A través de la presente se hace entrega de un (original) y dos copias en formato digital (2 CD) del documento de respuesta a la segunda información aclaratoria de acuerdo con los solicitado en la Nota DEIA-DEEIA-AC-0210-2311-2023 del 23 de noviembre de 2023 al Estudio de Impacto Ambiental Categoría II, titulado "Proyecto Solar Río Hato."

Documento de Respuesta A Nota DEIA-DEEIA-AC-0210-2311-2023

EOLONICA S.A.
Proyecto Solar Rio Hato

**Anexo 7. Plano Borrador con la
Zonificación Propuesta Para el proyecto**

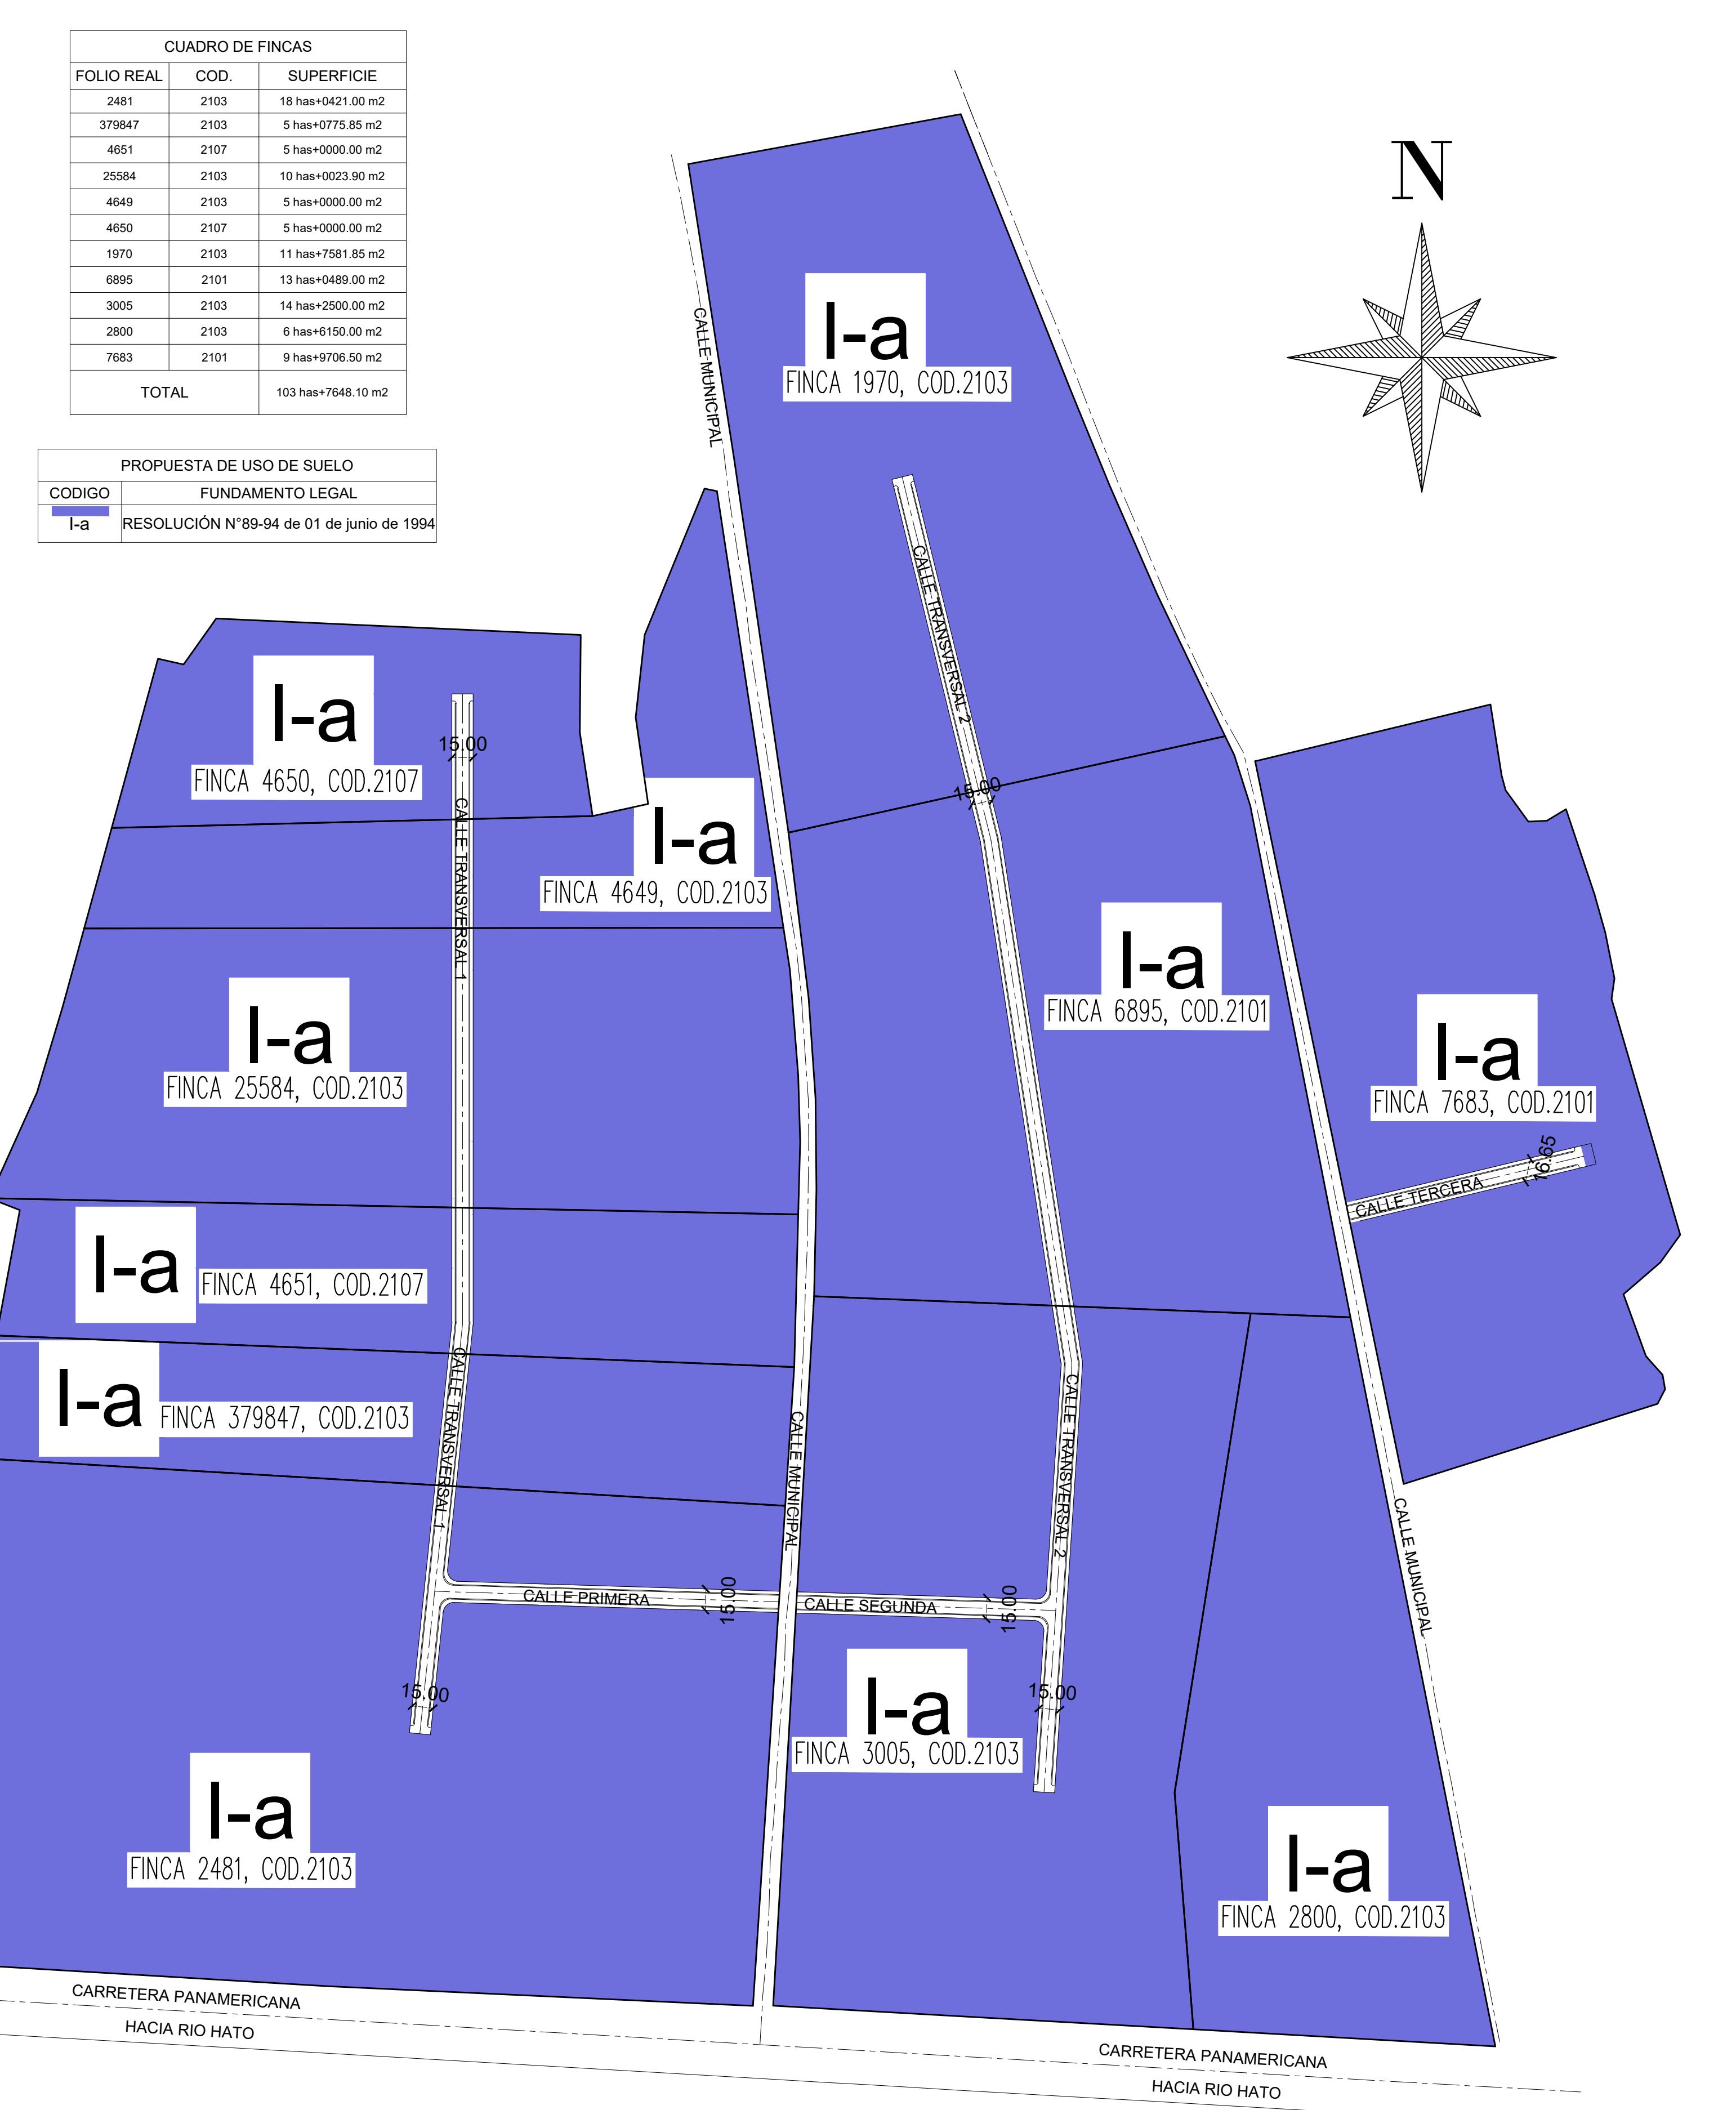
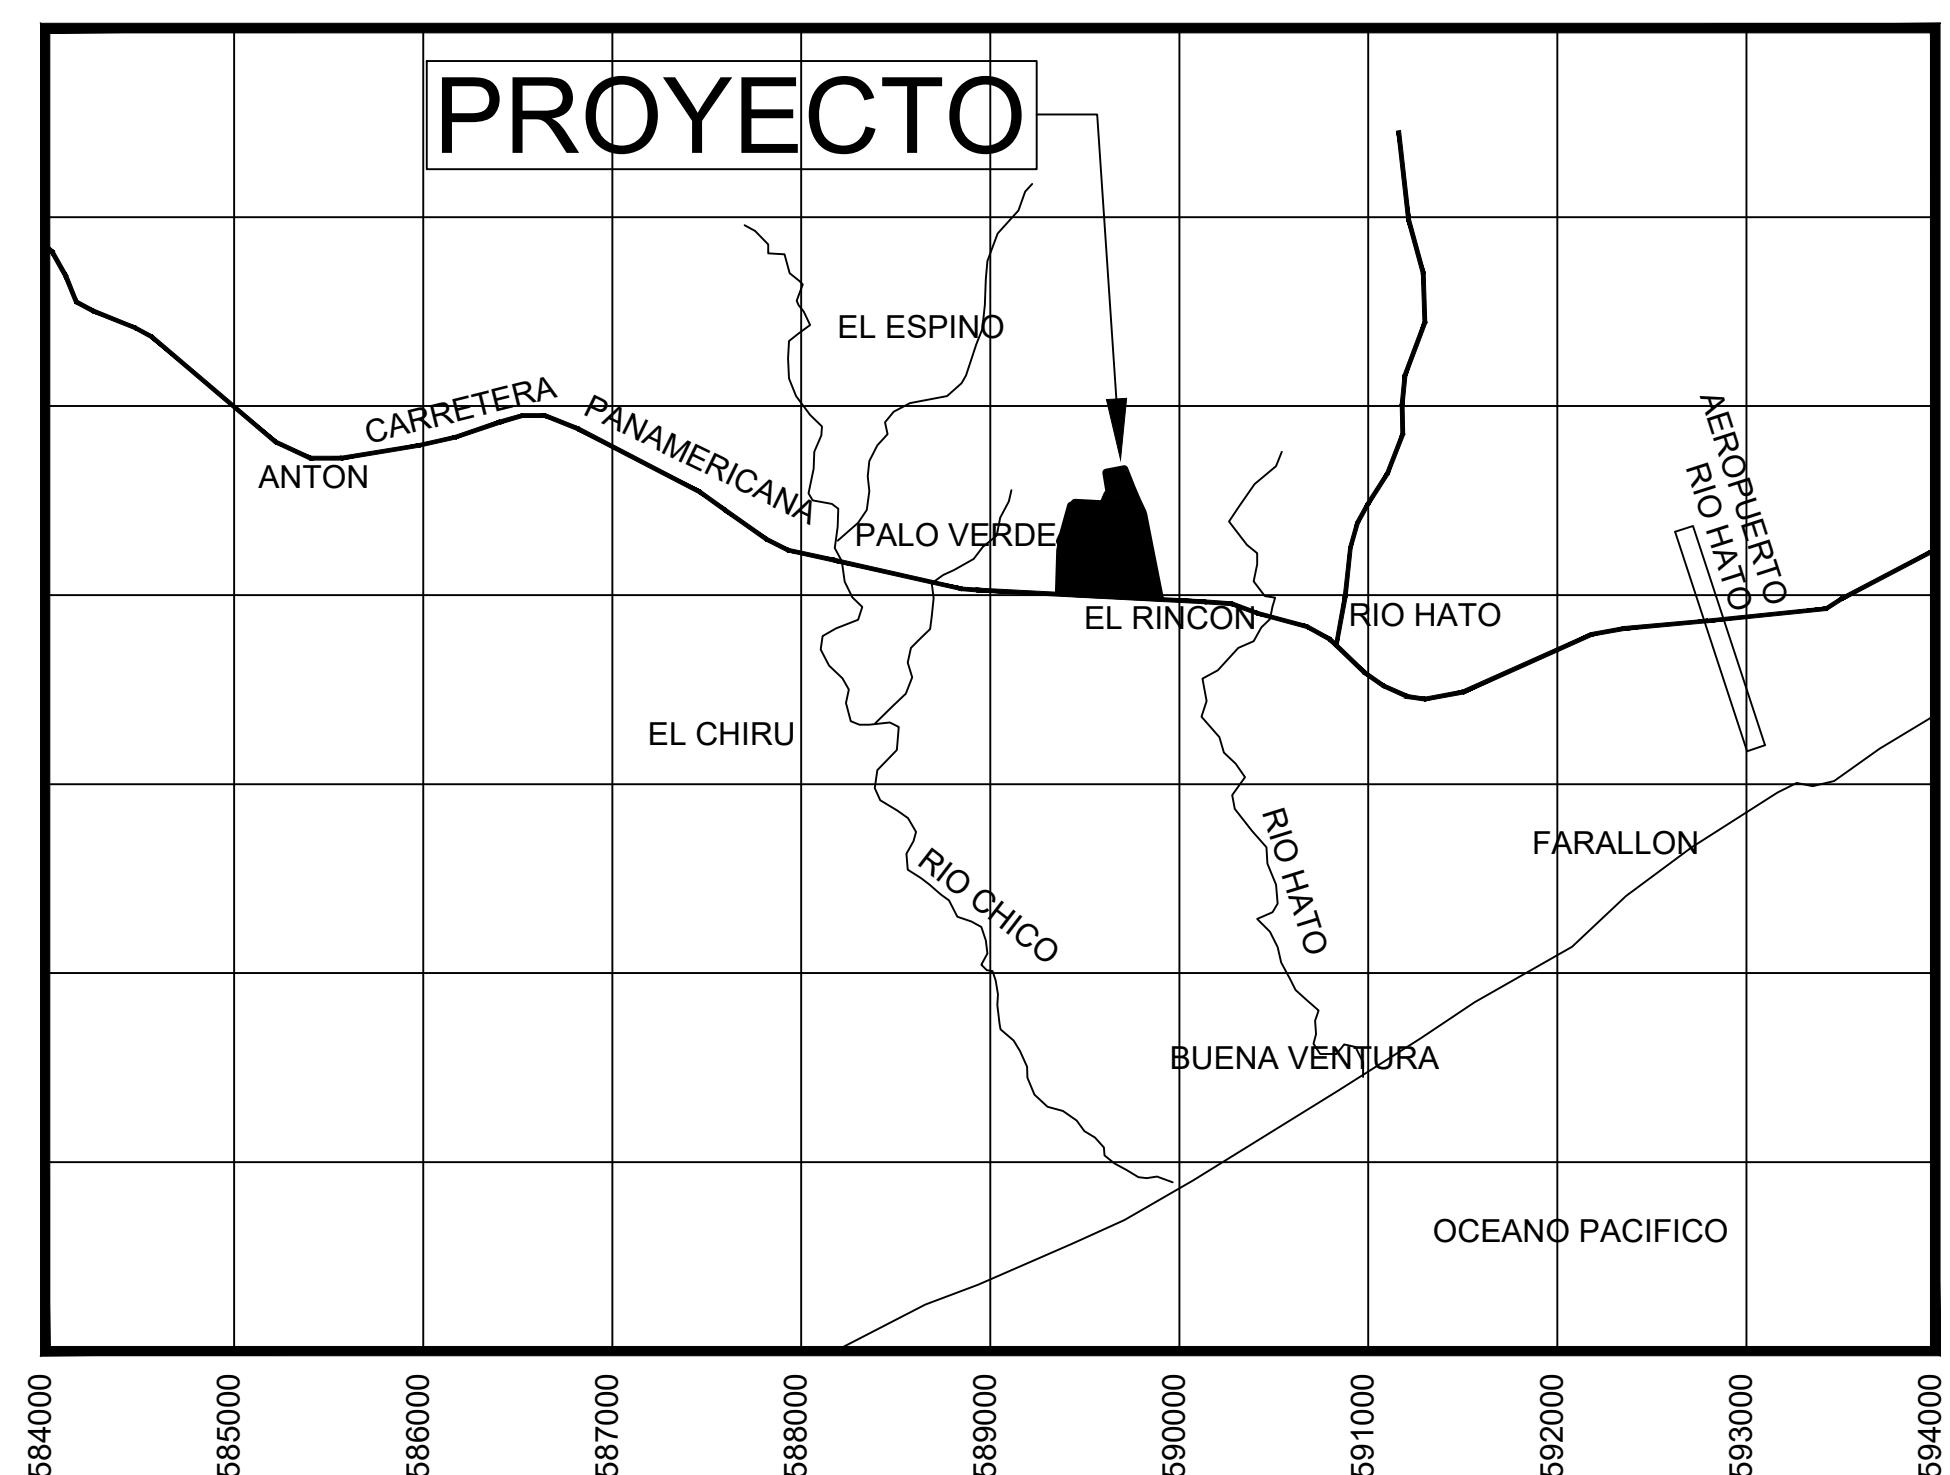
- b. De no contar con el mismo, presentar anteproyecto del "PROYECTO SOLAR RÍO HATO" el cual indique los usos de suelos establecidos.

- c. De no contar con la información antes solicitada, presentar evidencia de las solicitudes de dichos trámites ante las entidades competentes.

A manera de referencia, a las once fincas que conforman el proyecto se le solicitará asignación de uso de suelo I-a (Industrias Molesta E Industrial Liviana o inofensiva), (en el anexo 5 se presenta un plano borrador que indica la zonificación a cada una de las fincas), este será rectificado una vez se tengan todos los planos actualizados y aprobado por ANATI.
